Département du Rhône Communes de Tarare et Saint-Marcel-l'Éclairé

ayant pour objet la demande
d'autorisation environnementale
présentée par la société GERFLOR
pour l'évolution de son site

Rapport du commissaire-enquêteur

Enquête du 28/03 au 29/04/2022

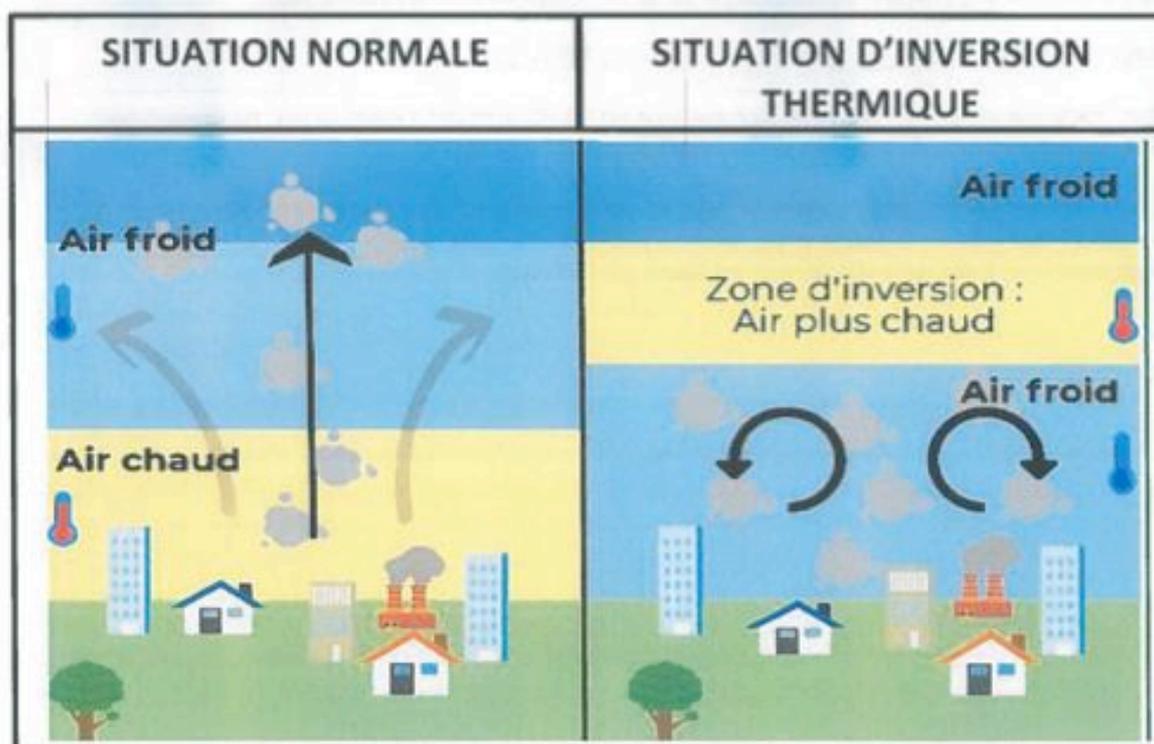
Le site Gerflor est implanté en fond de vallée ce qui présente une situation peu favorable à la dispersion des effluents atmosphériques selon les conditions météorologiques.

L'impact des inversions thermiques (météo) est majeur. Ainsi l'élévation des fumées et odeurs est stoppée par les strates thermiques et conduit à une dispersion atmosphérique moins efficace.

Ces phénomènes météorologiques se produisent de façon privilégiée en matinée ou fin de journée, ce qui peut expliquer les remarques formulées par le voisinage sur les odeurs marquées en début de journée.

3.2.6 Confinement des eaux de lutte contre l'incendie - Observation CE 07

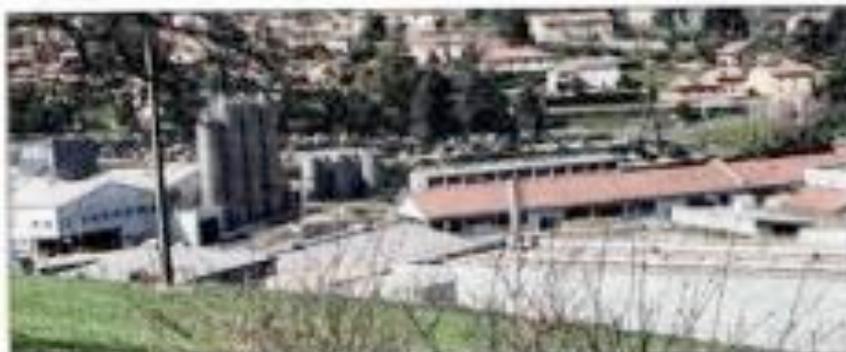
CE 07 « L'étude de confinement des eaux d'incendie a conduit à prévoir la mise en place avant 2024 de mesures dans le sous-sol du bâtiment Repiquet et le stockage extérieur en rack des additifs liquides. Concernant ce point, la mise en place des mesures devra faire l'objet de contrôles en interne et par les services de l'état pour garantir que les moyens de secours ont été adaptés. »

Les travaux feront l'objet d'une revue de conformité lors de la réception des ouvrages et équipements par le service en charge de la maintenance et des travaux neuf de GERFLOR.
